Brandschutztechnische Ertüchtigung Egelseehallen

Zwischenbericht 21.09.2021

Dipl.-Ing. Sebastian Fischer

Jugendhaus (Auswahl)

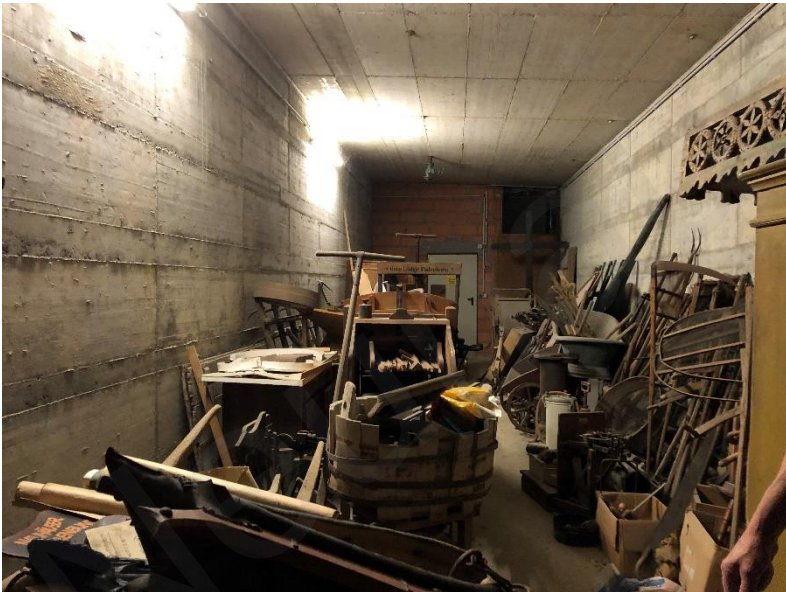
- Abtrennung des notwendigen Treppenraums vom notwendigen Flur fehlt
- Sicherstellung des 2. Rettungswegs aus dem Gruppenraum 1 über Leitern der Feuerwehr
- Entfernen von Brandlasten im notwendigen Flur
- Keine flächendeckende Brandmeldeanlage
